**PROJETO DE REQUALIFICAÇÃO E VALORIZAÇÃO
DO «SÍTIO» DA BARRINHA DE ESMORIZ**
ESTUDO DE IMPACTE AMBIENTAL

ELEMENTOS COMPLEMENTARES AO ADITAMENTO

JULHO 2014

Assunto: AIA2733: Projeto de Requalificação e Valorização do "Sítio" da Barrinha de Esmoriz. Declaração de Conformidade. Solicitação de Elementos

Bacia Visual a partir do Depósito de Dragados - Alternativa 2 -

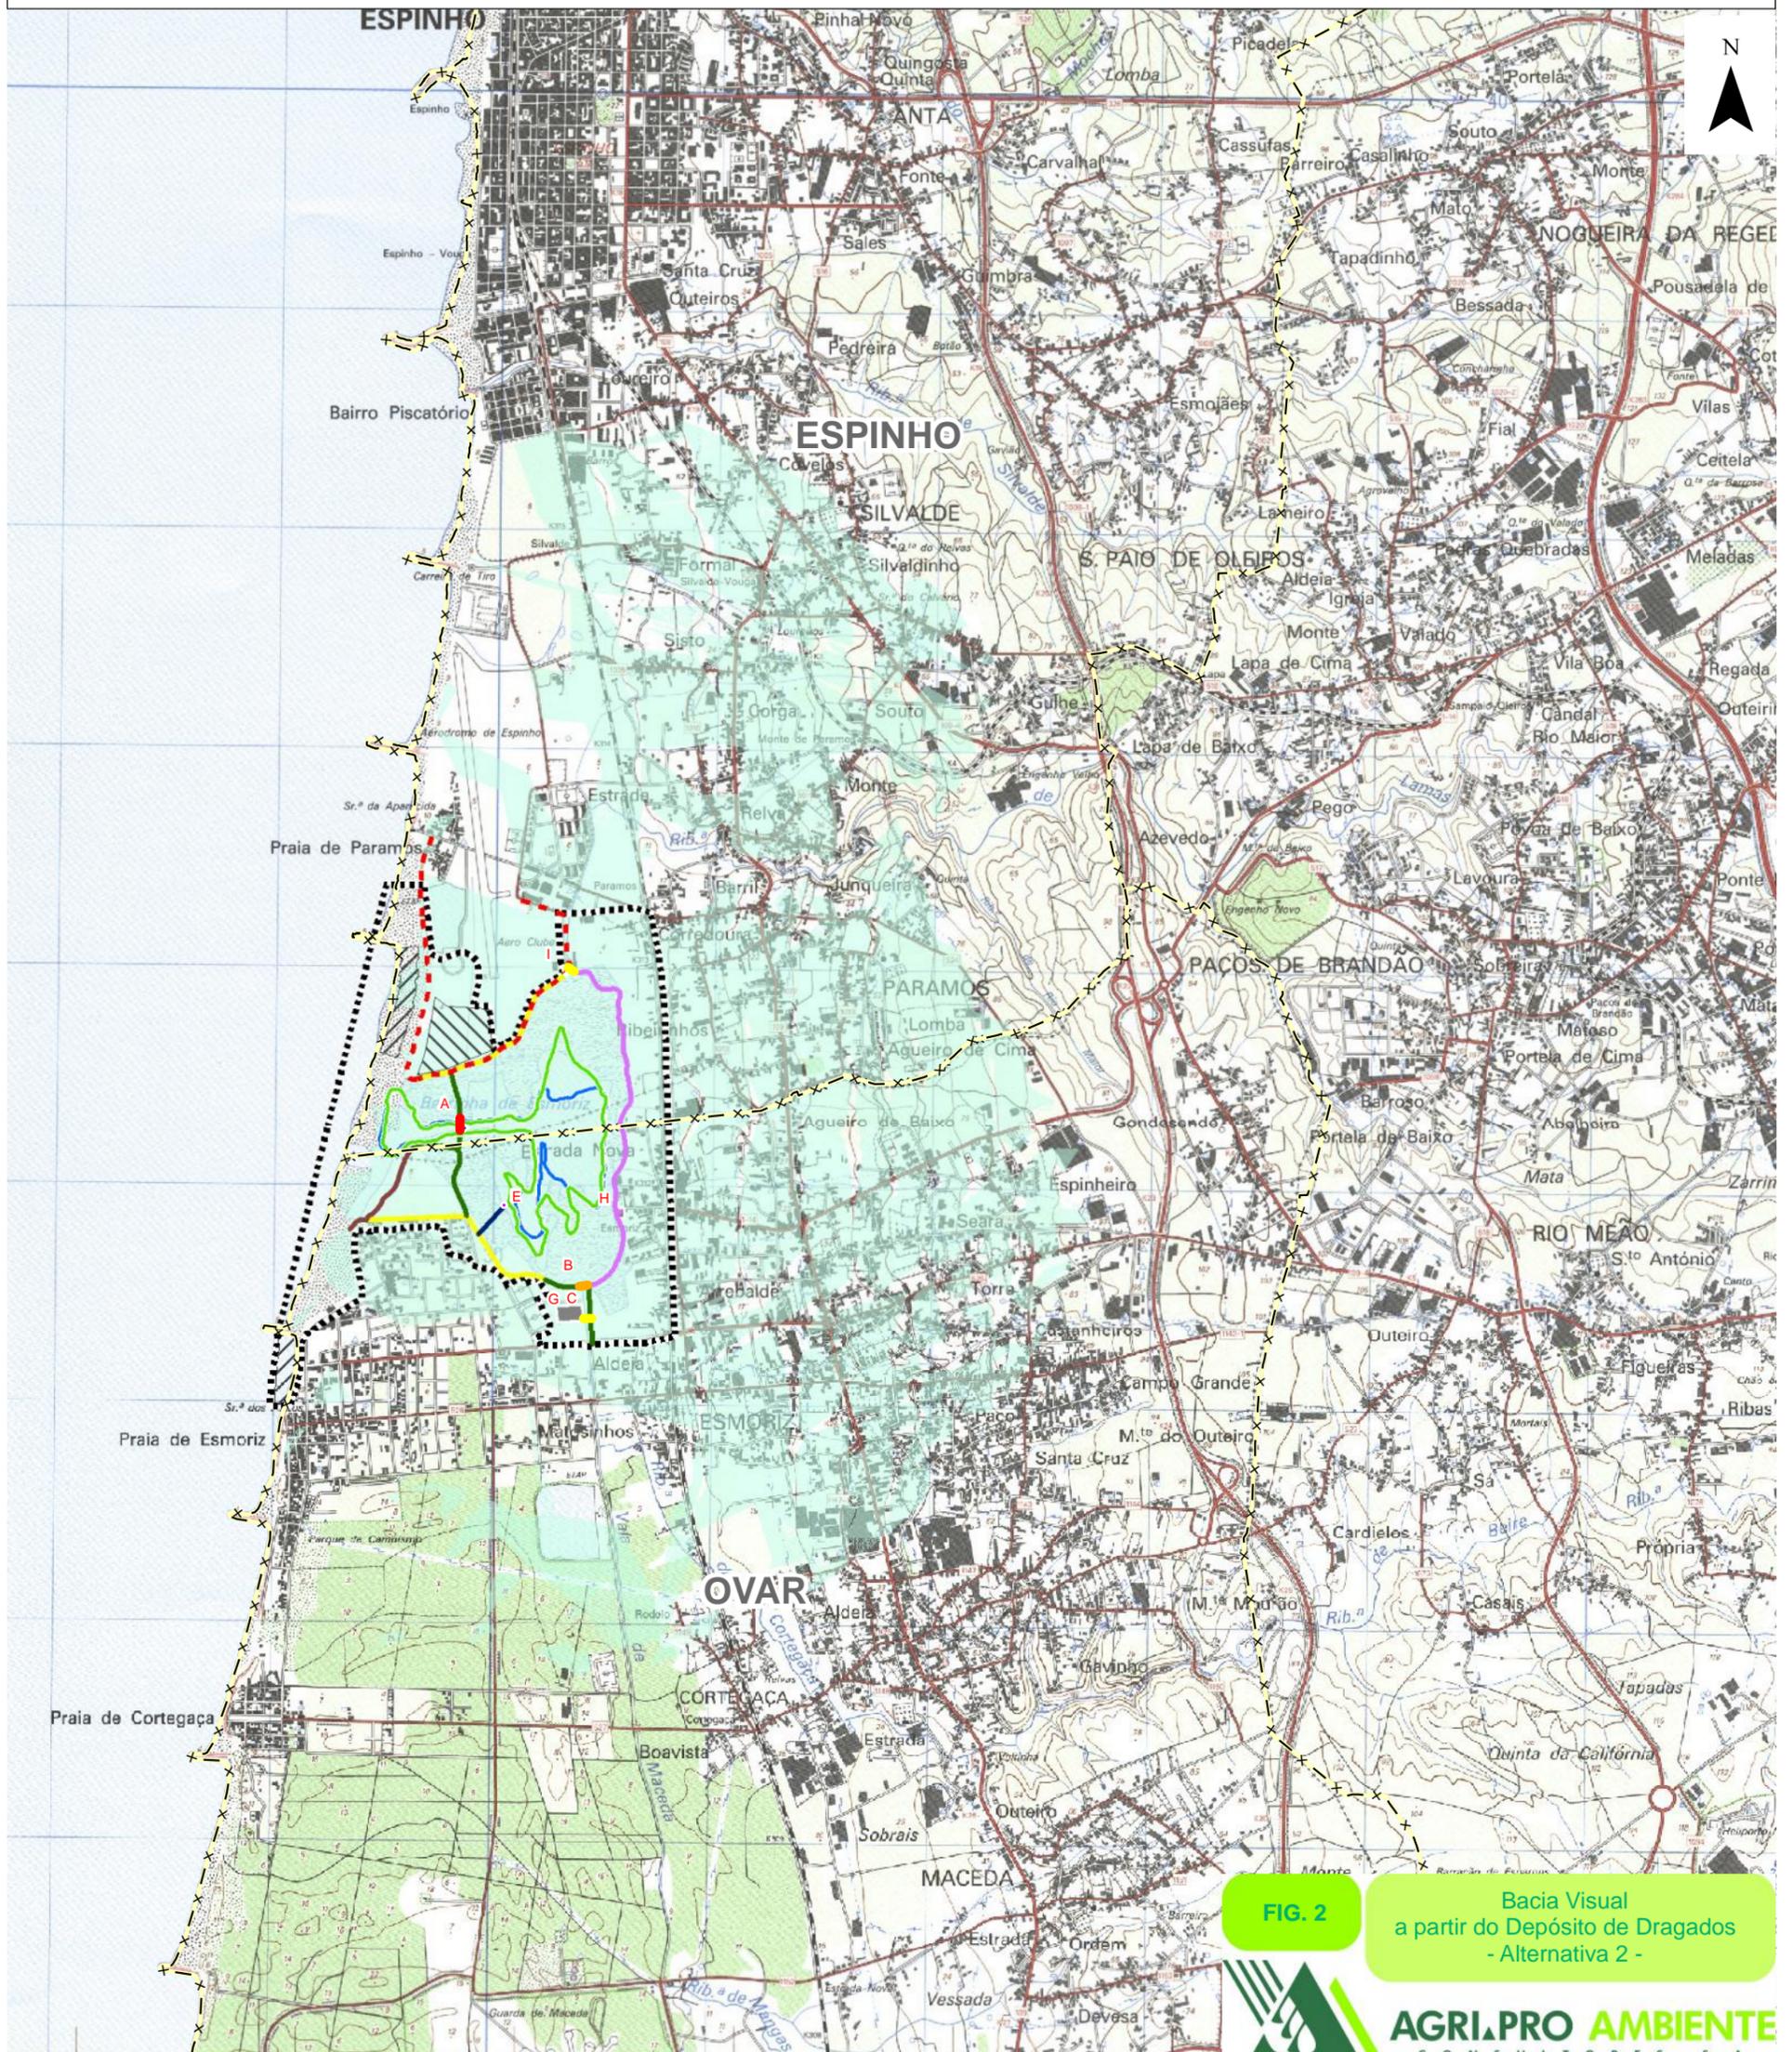
5. *A solicitação das bacias visuais decorre não apenas da eventual alteração introduzida, mas da perturbação que decorre das ações em si durante a obra (2 meses), que estão igualmente em avaliação. Nestes termos, solicita-se de novo as bacias visuais:*

- a. *Alternativa 1 e 2 (*).*
- b. *Área de deposição dos dragados.*
- c. *Dique fusível.*
- d. *Área dos Estaleiros.*

No **Anexo 3** apresentam-se as bacias visuais solicitadas as quais foram determinadas utilizando a metodologia descrita no Estudo de Impacte Ambiental.

Da análise das figuras apresentadas constata-se que as visibilidades para as diferentes intervenções do projeto são mais significativas nas áreas localizadas a Norte e Este da área do projeto constituindo uma exceção o Estaleiro Sul.
